浙江红层地质灾害调查与监测东阳示范基地科普馆外部改造工程

设计回复

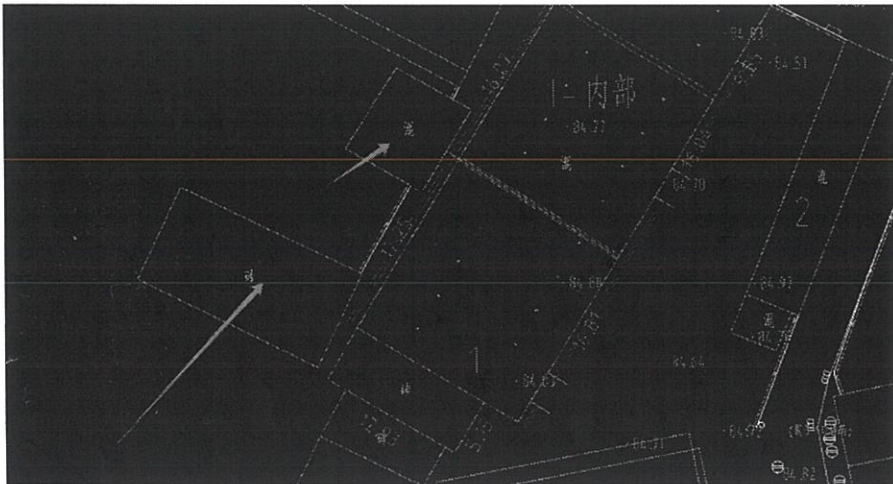
1. 外墙装饰面是否需要拆除，拆除到砌体基层还是只是外墙面层？
设计回复：铲除至砌体基层
2. 新建公厕天棚吊顶具体高度为多少？
设计回复：3m 高
3. 原 3#楼正面的广告牌是否需要拆除？
设计回复：需拆除
4. 钢结构柱梁是否有涂料做法？
设计回复：需做薄型，1 级耐火极限涂料
5. 1 号楼后原房子是否需要拆除，详见附图？

设计回复：需拆除
